Avis IRSN/2017-00061

- Objet : REP - Centrale nucléaire du Bugey - INB n° 89
Défauts d'étanchéité de l'enceinte de confinement du réacteur n°5 du Bugey (Ain)
- Réf. 1. Lettre ASN - CODEP-LYO-2016-022365 du 20 juillet 2016
2. Décision n° 2015-DC-0533 de l'ASN du 1^{er} décembre 2015
3. Décret n° 2007-1557 du 2 novembre 2007 modifié
4. Décision n° 2014-DC-0474 de l'ASN du 23 décembre 2014

Figure 1 : Niveau d'eau atteint lors des deux phases du noyage

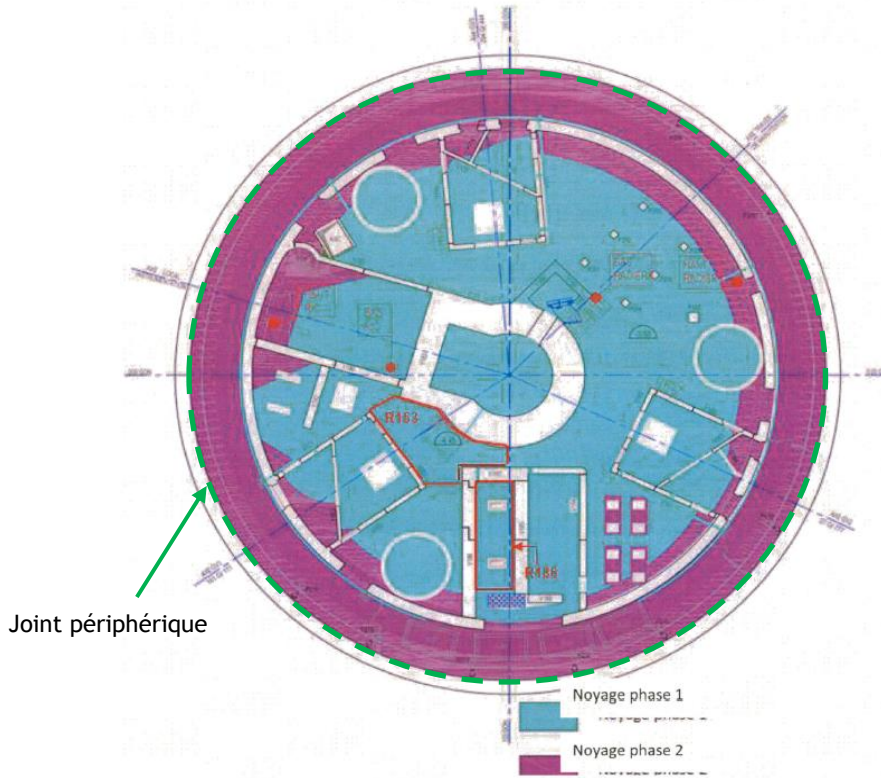
Lors de la seconde pressurisation, le noyage du radier a été réalisé en deux phases (cf. Figure 1 en annexe). La première phase, qui a concerné le noyage uniquement de la partie centrale du radier, n'a pas entraîné de diminution du débit de fuite en air ce qui permet de considérer l'absence de défauts d'étanchéité dans cette zone. Lors de la seconde phase correspondant au noyage total du radier comprenant notamment la zone du joint périphérique, EDF a constaté une diminution significative du débit de fuite, ainsi qu'une diminution très nette de la quantité de bulles sur le parement vertical extérieur de l'enceinte. Sur la base de ces essais, EDF considère que le défaut d'étanchéité se situe au-dessous du niveau supérieur du radier des structures internes du bâtiment (-3,50 m), plus particulièrement au droit du joint de dilatation périphérique séparant le radier des structures internes et le liner de l'enceinte, sans pour autant avoir identifié précisément les défauts en cause.

Le joint de dilatation périphérique est un espace sub-vertical large de 2 cm, haut de 1 m et situé sur l'ensemble de la périphérie intérieure de l'enceinte, sur une longueur d'environ 110 m (cf. Figure 1). Ce joint est rempli de cire pétrolière depuis 1993.

Figure 2 : Schéma de la solution de réparation

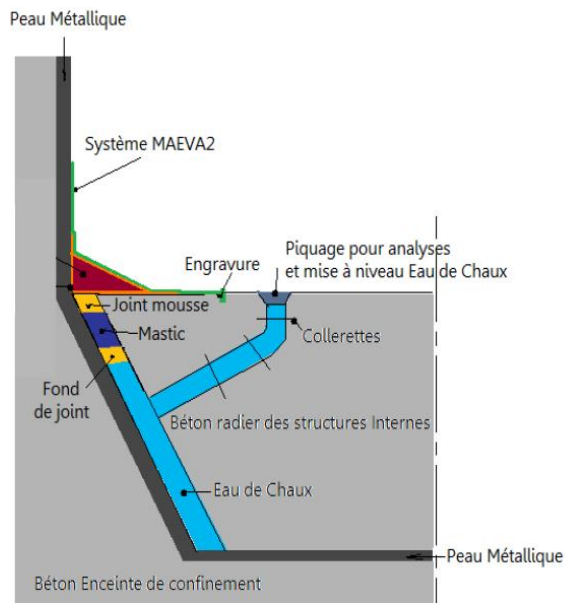
La solution de réparation, objet de la déclaration de modification présentée par EDF, a pour objectif de neutraliser, sous le niveau -3,50 m, les défauts du liner en mettant en œuvre une étanchéité complémentaire au niveau du joint périphérique. Cette solution est composée principalement d'un revêtement composite d'étanchéité en partie supérieure du joint périphérique et d'un lait de chaux remplissant la majeure partie de ce joint (cf. Figure 2 en annexe). Par ailleurs, EDF prévoit des adaptations dans les zones singulières identifiées.

Lors de la mise en oeuvre de la modification, le lait de chaux est mis en place à l'aide de piquages² mettant en communication l'espace du joint périphérique avec le niveau le plus bas du bâtiment réacteur (cf. figure n°2). Ces piquages servent également à la vérification du niveau et aux prélèvements pour le contrôle du pH. D'autres piquages servent d'évents. EDF a vérifié qu'au-dessus du niveau -3,70 m, le lait de chaux pourrait circuler librement sur toute la longueur du joint périphérique. En dessous de ce niveau, des obstacles peuvent s'opposer à cette circulation. Par ailleurs, EDF a identifié trois causes de consommation possibles du lait de chaux, dont la principale est l'absorption par le béton du radier des structures internes. Ces mécanismes de consommation du lait de chaux devraient toutefois s'atténuer rapidement avec le temps. Au cours de l'instruction, EDF s'est engagé à effectuer des

Concernant les exigences attribuées à la solution de réparation, seul le revêtement composite est considéré par EDF comme un élément important pour la protection (EIP) associé à la troisième barrière. **L'exigence d'étanchéité attribuée par EDF au revêtement composite n'appelle pas d'observation.** Toutefois, l'IRSN souligne que cette disposition n'est pas suffisante, à elle seule, pour assurer l'exigence d'étanchéité dans son ensemble, car un contournement du revêtement par un chemin de fuite à travers le radier des structures internes ne peut être exclu. Un tel chemin de fuite est physiquement bloqué par le lait de chaux présent dans le joint. **Par conséquent, l'IRSN**

considère que l'exigence d'étanchéité au niveau du joint périphérique est portée par le revêtement composite associé au lait de chaux. Ce point fait l'objet de la recommandation n° 1 formulée en annexe.

L'IRSN recommande qu'EDF intègre aux éléments importants pour la protection des intérêts du réacteur n°5 de Bugey, le lait de chaux présent dans le joint périphérique entre le liner et le radier des structures internes du bâtiment réacteur.
